**DNR**  
DEUTSCHER  
NATURSCHUTZRING

**Stellungnahme zur Dokumentation der Umweltauswirkungen für die Umweltverträglichkeitsprüfung des Projekts mit dem Titel „1B.2 Stufe I und Stufe II Modernisierungsarbeiten an der Grenzoder als Teil des Hochwasserschutzprojekts im Einzugsgebiet der Oder und der Weichsel“**

Rysunek 6.4 Lage des Anlegeplatzes in Osinów Dolny vor dem Hintergrund des Umfangs der behördlichen Sanierungsarbeiten (im begleitenden Baggerbereich)

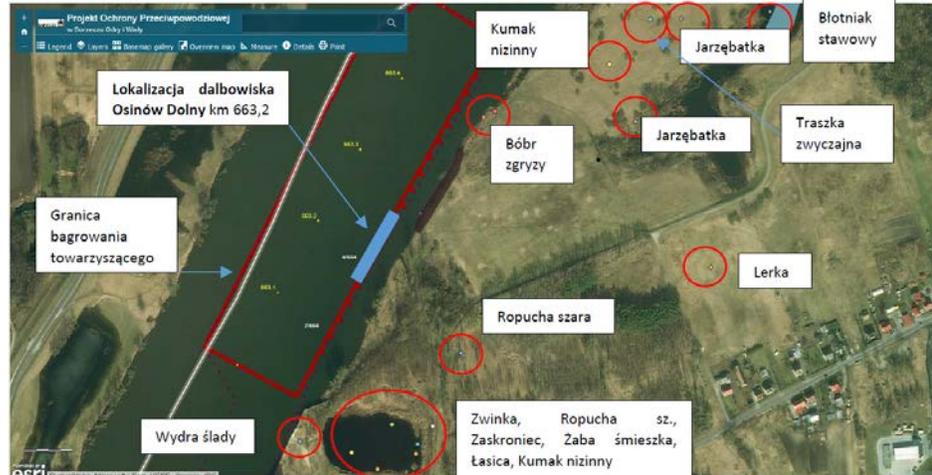
Anmerkung: Arten sind falsch übersetzt, z.B. gibt es in der deutschen Sprache keine Arten mit der Bezeichnung "Graukröte" (für "Ropucha szara") oder "Vogelmolch" (für "Traszka zwyczajna"). Vermutlich sind Erdkröte (*Bufo bufo*) und Teichmolch (*Lissotriton vulgaris*) gemeint. Die Übersetzung von "Łasica" fehlt, es ist wohl mit *Mustela* eine Gattung aus der Familie der Marder gemeint. "SchwarZRückenkröte" (für "Żaba śmieszka") ist vermutlich Seefrosch (*Pelophylax ridibundus*). Die Feldzuschnitte der Bezeichnungen in Bild 6.4 schneiden die Artbezeichnungen ab, z.B. "Sperbergras" statt Sperbergrasmücke (*Sylvia nisoria*), weshalb die Beschriftungen nicht verständlich sind.

Rysunek 10.1 Mittlere Erhöhung des Grundwasserspiegels in den Varianten KRC-W1 und KRC-W5, Oder km 542,2-617,5; Quelle: BAW 2014

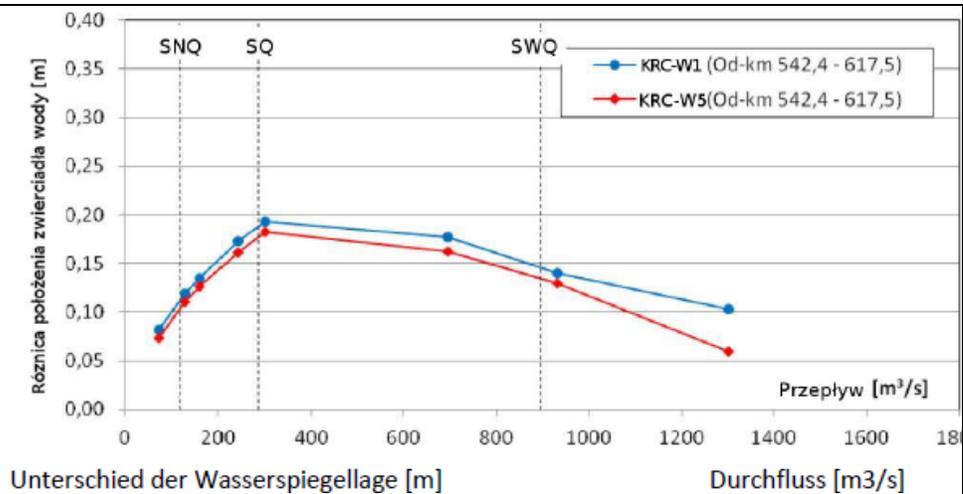
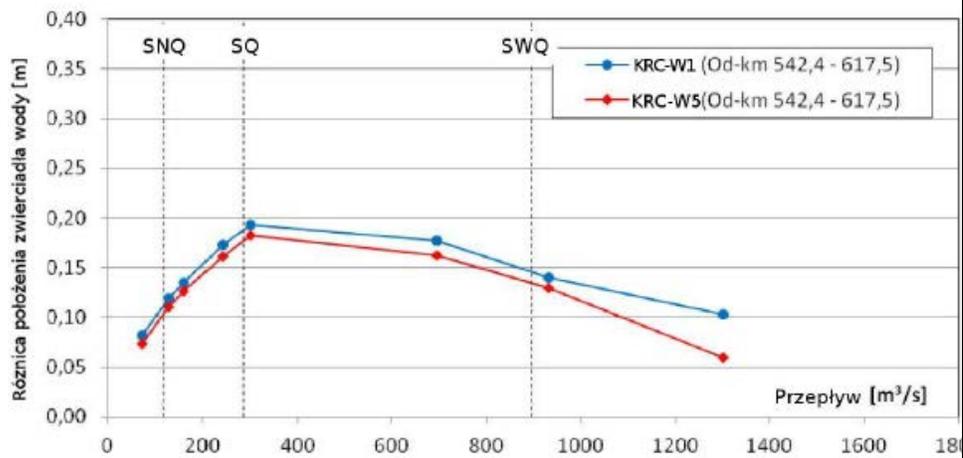
Anmerkung: Es wird in der Übersetzung nicht zwischen Wasserspiegel und Grundwasserspiegel unterschieden. Die Übersetzung referenziert auf die SRK. Jedoch wird nicht der vorhandene Abbildungstext der deutschen Fassung der SRK verwendet (Bild 6-82: Mittlere Anhebung der Wasserspiegel durch die Varianten SRK-V1 und V5 im Abschnitt 2, SRK, Seite 161), sondern der polnische Text verwendet.
